7営設第2376号  
令和7年11月25日

福岡県建築都市部営繕設備課長

新福岡県立美術館新築工事設計図書に関する質疑回答書

承認者	設計者	工事名称	日付	図面番号
福岡県建築都市部営繕設備課 福岡市博多区東公園7番7号	株式会社隈研吾建築都市設計事務所 KENGO KUMA & ASSOCIATES 一級建築士事務所 東京都知事登録 第32752号   管理建築士 一級建築士登録 第319352号 宮原賀次	新福岡県立美術館新築工事	令和7年7月	A-121-2
		図面名称 【アートインフォメーションベース】 建具詳細図(2)	【発注図】 縮尺 A1:1/20.25 A3:1/40.5

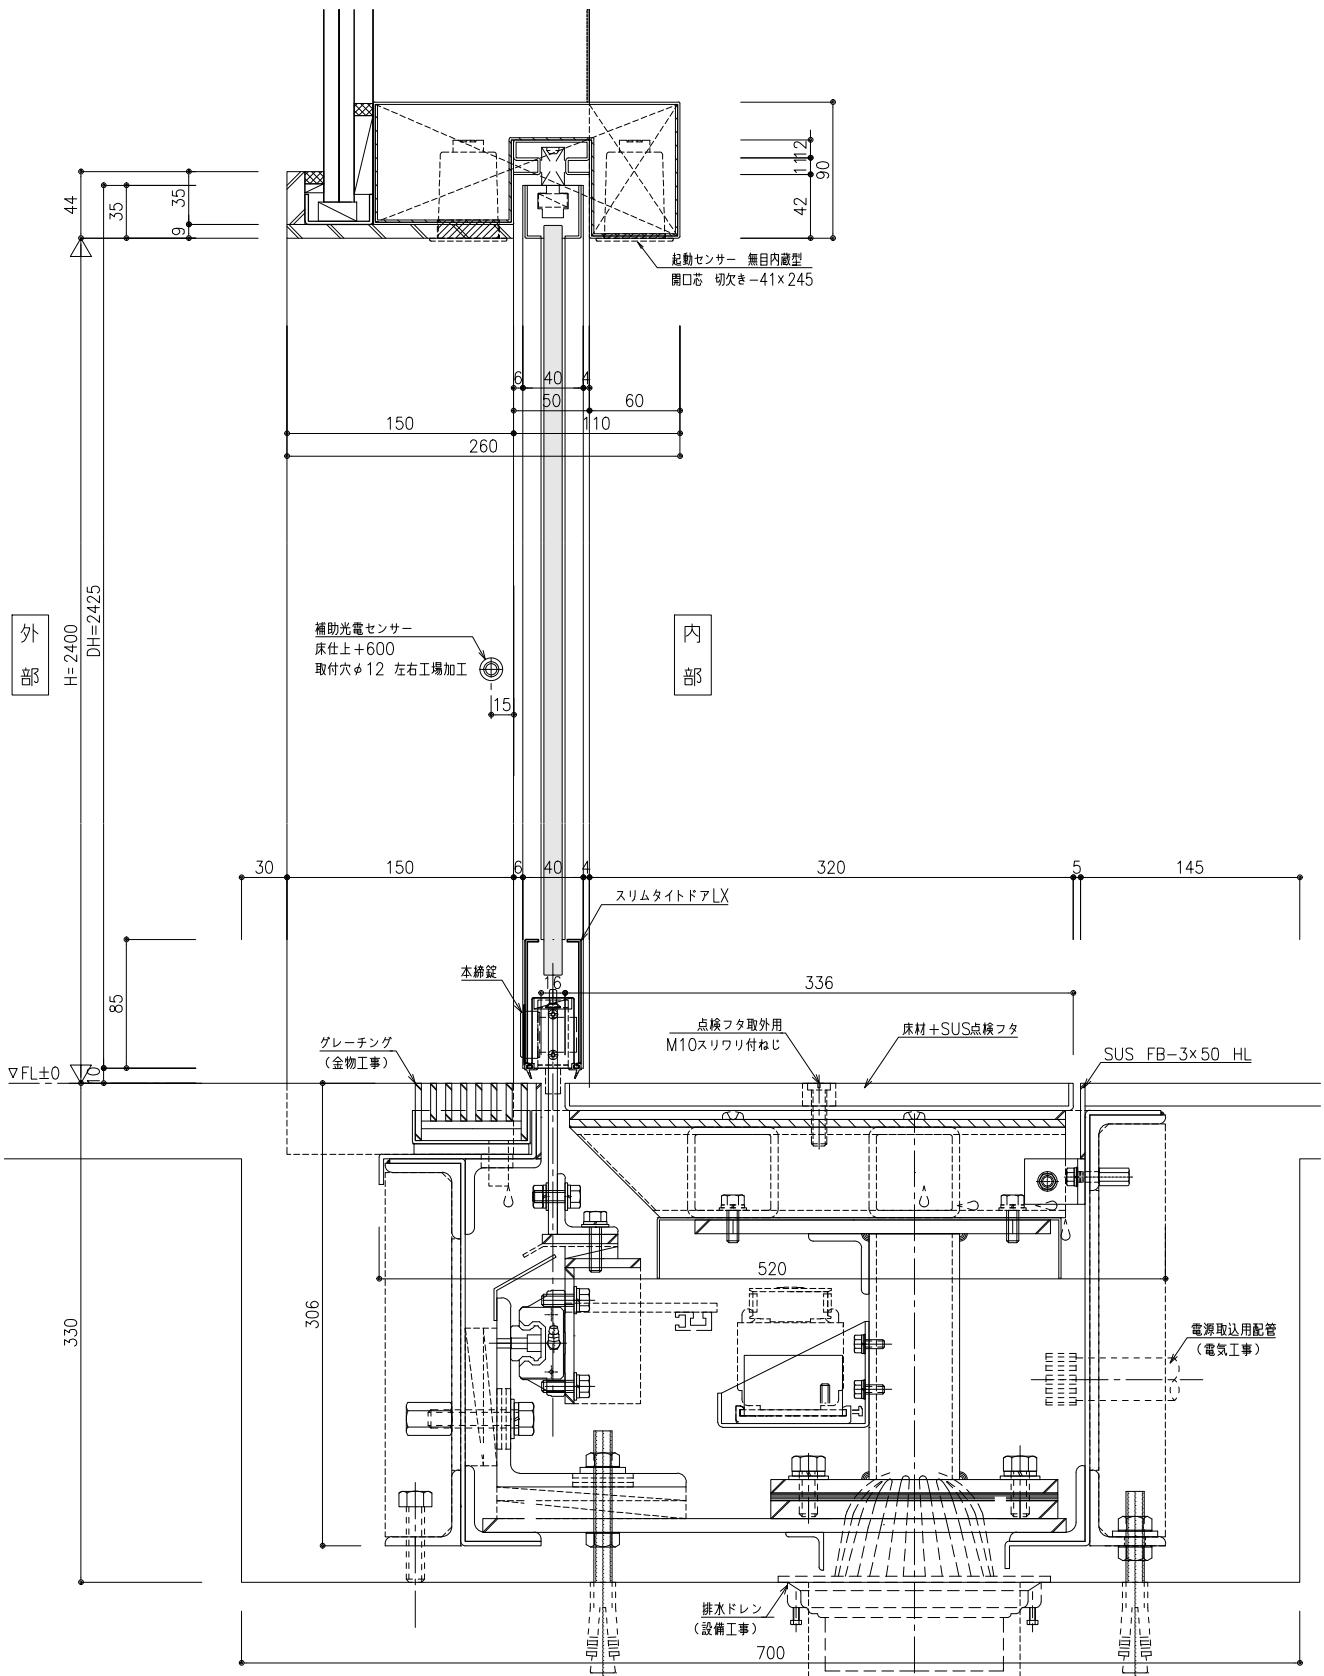
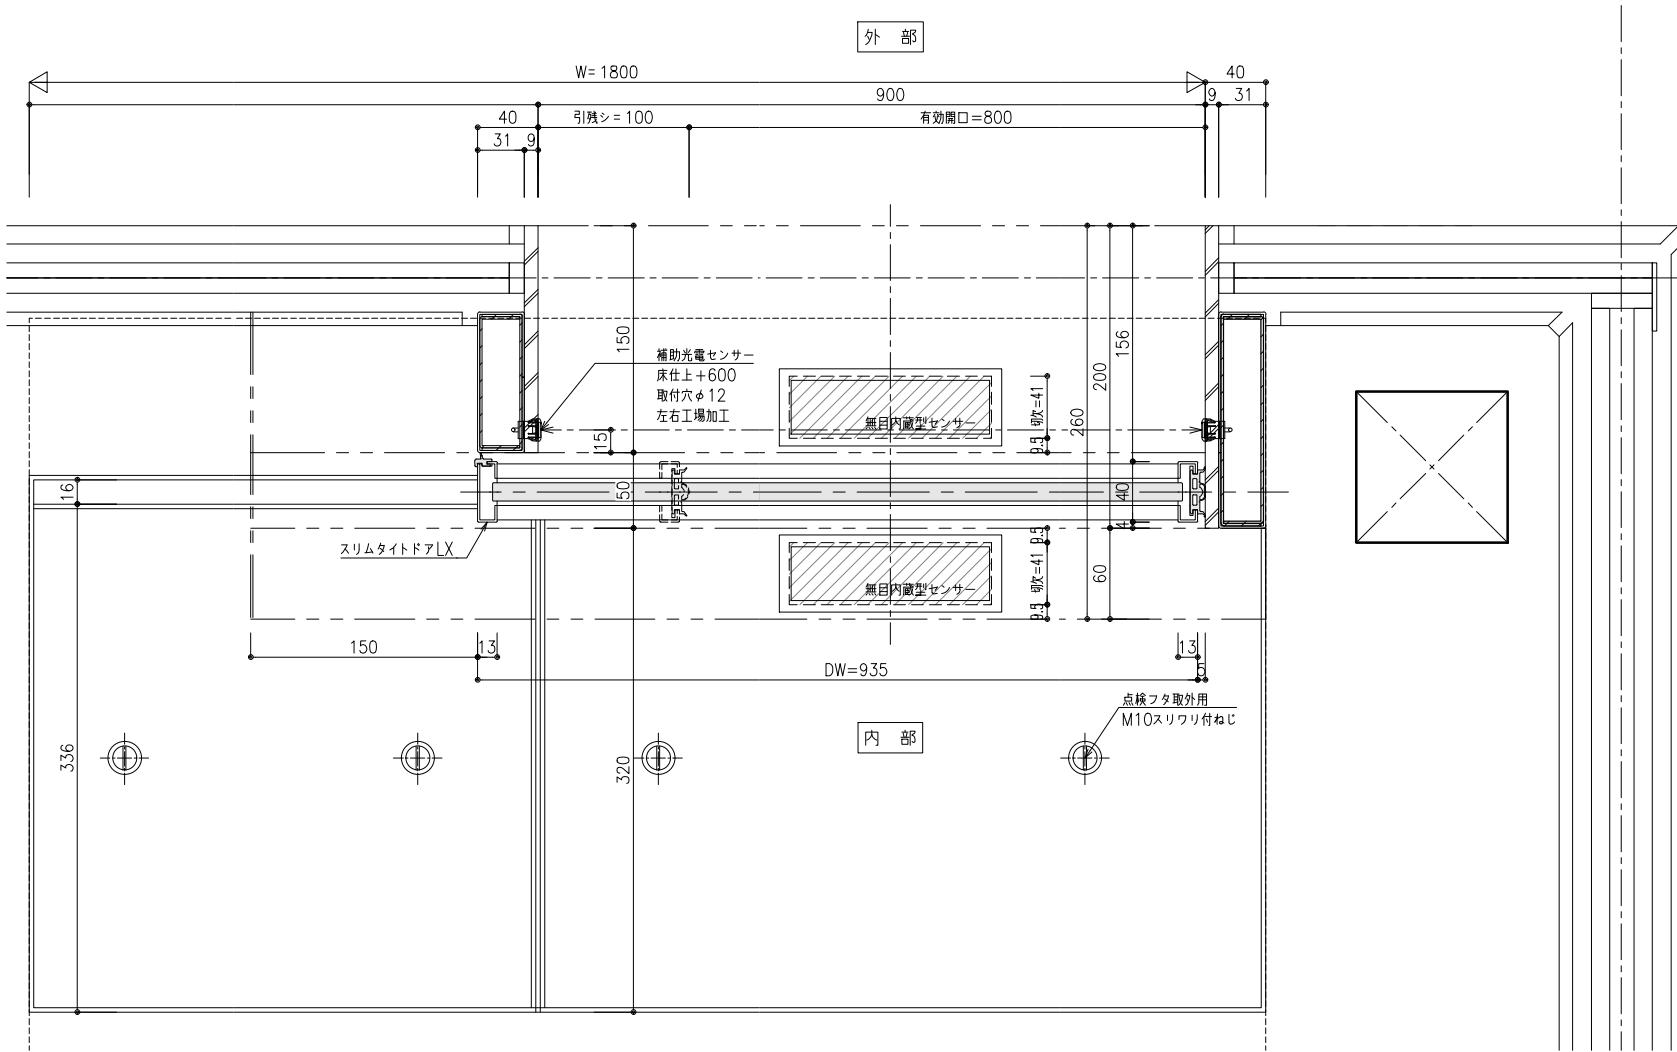
NO	図面番号	質 疑	回 答
30	A-103・114	工事区分表において、洗面化粧台が衛生工事ですが、多目的トルの洗面化粧台と考えて宜しいでしょうか。	よろしいです。
31	A-124	サインにおいて、図面では参考図と記載されておりますが、サインは今回工事範囲と考えて宜しいでしょうか。	よろしいです。
32	A-114・118	SSD101の下部エンジンにおいて、建具表に下部エンジン平面詳細図に下部エンジン用点検蓋と記載されておりますが、下部エンジンの納まりと点検蓋の仕様の詳細が見当たりません。 下部エンジンの納まりと点検蓋の仕様・詳細等を御指示下さい。	別紙の追加図面(A-121-2)をご参照ください。
33	S-402	RC梁断面表において、B101の腹筋に記載では2-D10と記載が御座いますが、断面図では腹筋なしと相違します。 記載を優先とし、腹筋2-D10が必要と考えて宜しいでしょうか。	不要と考えてください。
34	A-207	立面図において、打継及び誘発目地が図示されておりません。 詳細を御指示下さい。	施工上の打継ぎは適宜、施工計画に応じて設定してください。 構造上必要な箇所は構造設計者の指示に従うこととします。
35	A-208	平面詳細図において、擁壁の脇に階段が図示されておりますが「スリップ」の有無が記載されておりません。 詳細を御指示下さい。	工事監理者と協議の上、現場にて適宜判断します。 入札時はないものとして扱ってください。
36	A-210	天井伏図において、軒天井の仕上げが記載されておりません。 外壁と同材の可とう形外装薄塗材Eと考えて宜しいでしょうか。	よろしいです。

建具符号	SSD-1
仕上	SUS304 t1.5 焼付塗装仕上 角出シ0.75揃
数量	1
枠見込み	260
特記事項	扉:スリムタイトドアLX 床下エンジン(LMガイド方式) 起動センサー:0A220V-Built-in 補助センサー:OS-10P

\*排水設備 必須  
\*床下エンジンBOX オールステンレス製
